PROYECTO NUM. 7

Informe de William Dunkel.

MENCION

Manuel M. Chumillas,
Arquitecto

Planta baja.

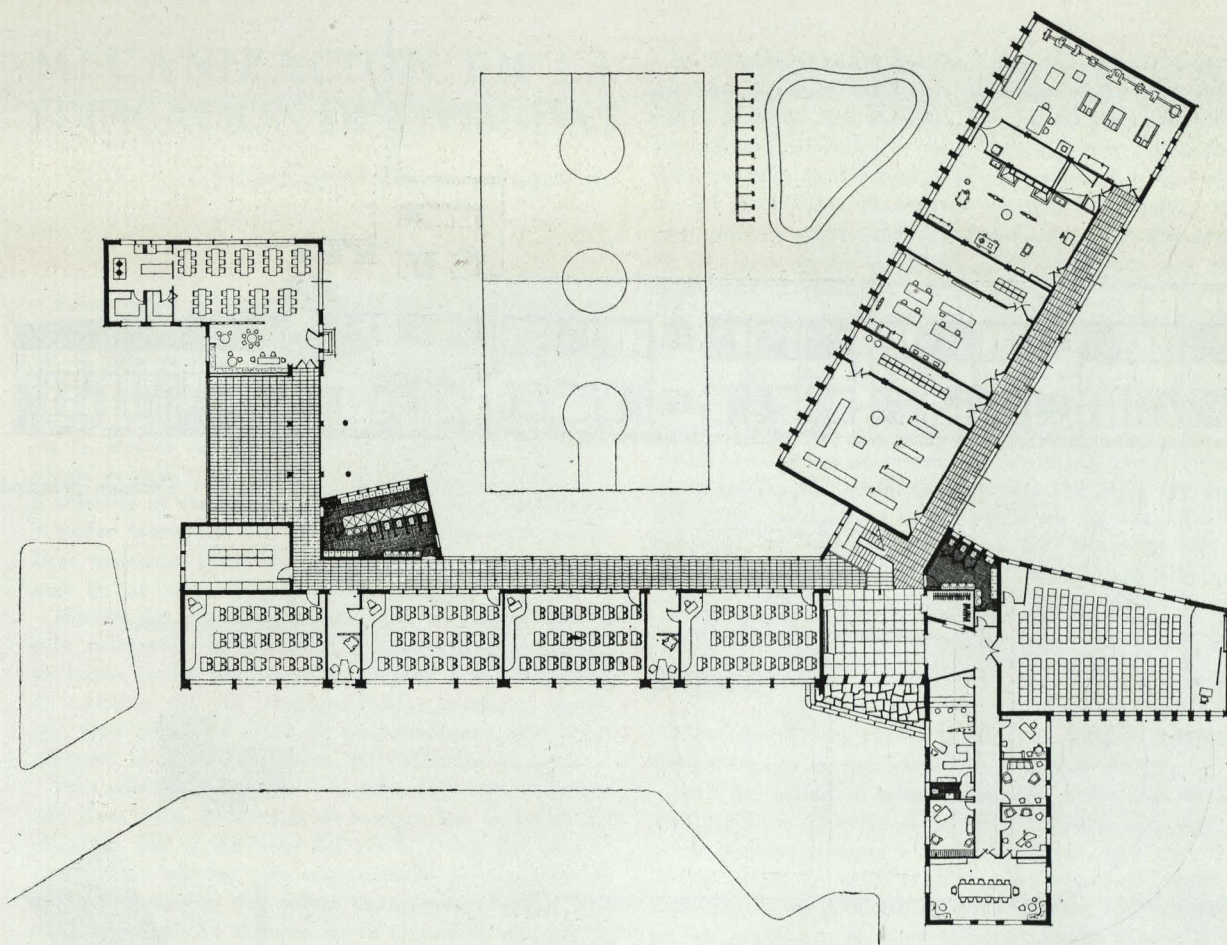
La entrada principal, de fácil acceso a dependencias de la Dirección, al aula de respeto, a la biblioteca, a clases y talleres.

Este proyecto se distingue por tener circulaciones de muy poco recorrido.

Las ampliaciones de las clases no son posibles.

La repartición de las clases en dos plantas y el desarrollo de la distribución de la parte situada encima de la entrada no corresponde al tipo de edificio que debe adoptarse.

Además, esta situación no permite la ventilación de las clases.
